## CIRCULAR CON CONSULTA N° 1

Por medio de la presente se notifican las aclaraciones y/o modificaciones correspondientes a la licitación pública para la contratación de la obra: **“REMODELACIÓN INTEGRAL AV. LIBERTADOR ENTRE AV. SAN MARTIN Y CASEROS - LOCALIDAD DE VILLA GOBERNADOR GÁLVEZ - DEPARTAMENTO ROSARIO - PROVINCIA DE SANTA FE”**, aprobada por Resolución Ministerial N°320 de fecha 6 de mayo de 2019.

Esquema de desagües y sumideros .....(modificado)

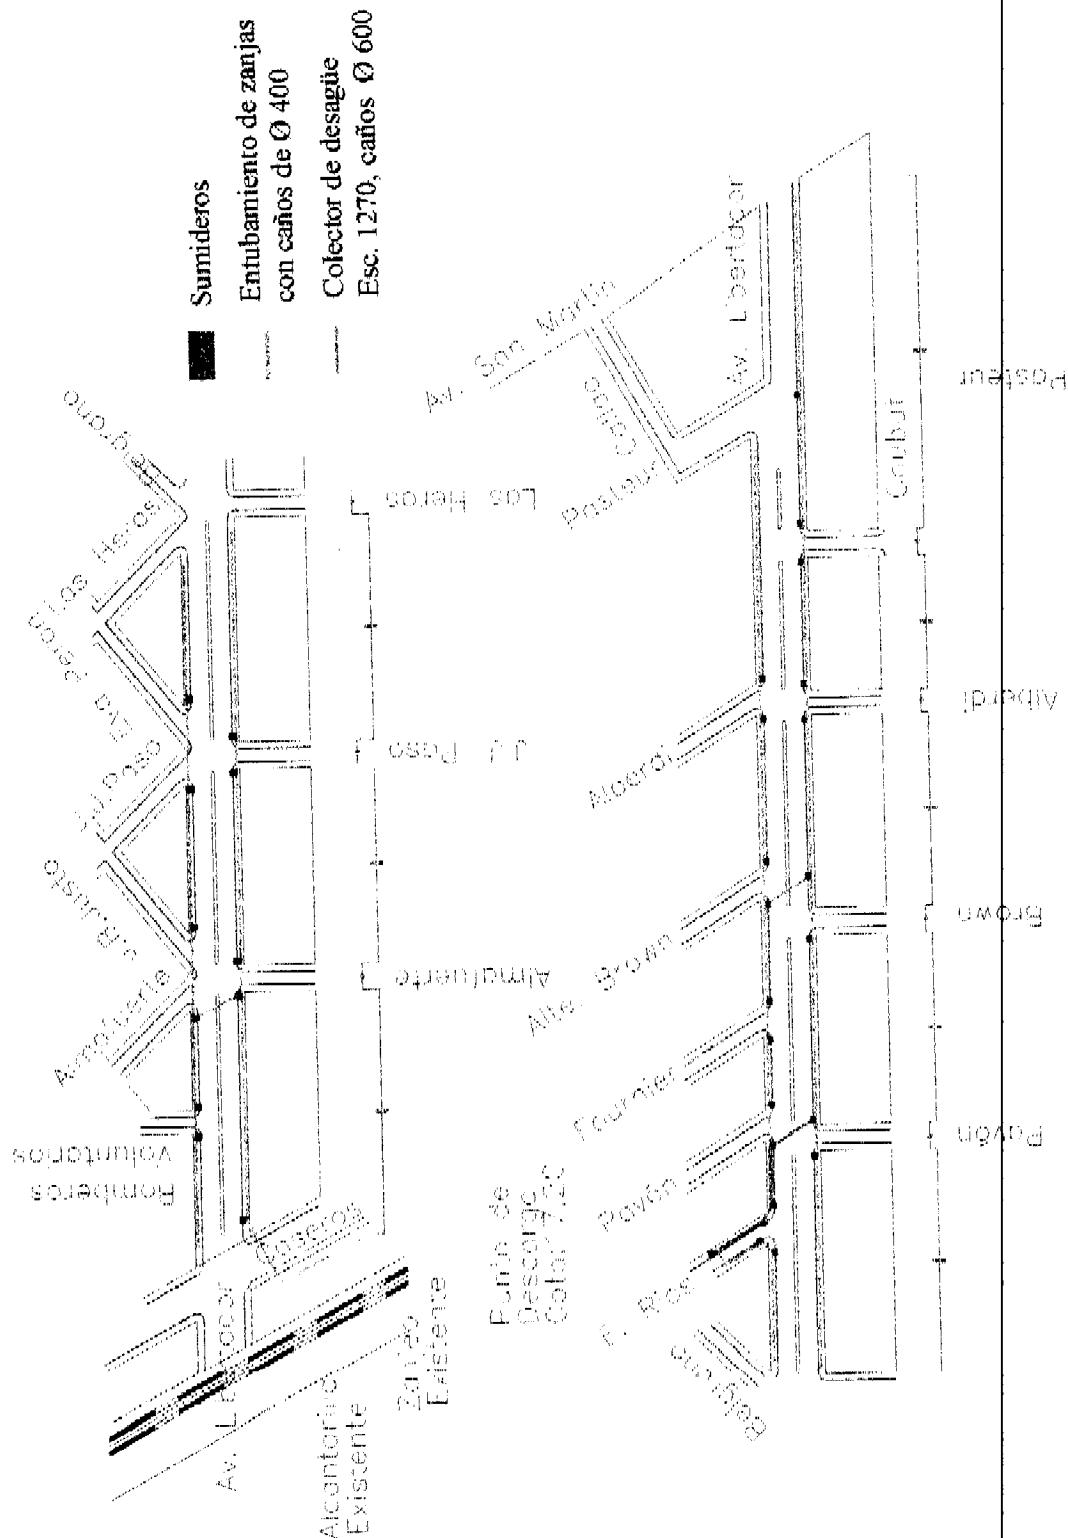
Se solicita cota de acometida en colector existente, del desagüe pluvial de diámetro 600 mm en calle Entre Ríos.

Asimismo se requiere se indique especificaciones y solución técnica del cruce de la cañería de diámetro 400 mm bajo vías FFCC, indicado en plano N° 7/15, y cota de acometida.

La cota a que se puede descargar el sistema de desagües pluviales está definida en el plano: 15.90 m.

Se detalla en el plano 7/15 modificado que se adjunta a la presente Circular.

Se Adjunta plano 7/15 modificado.
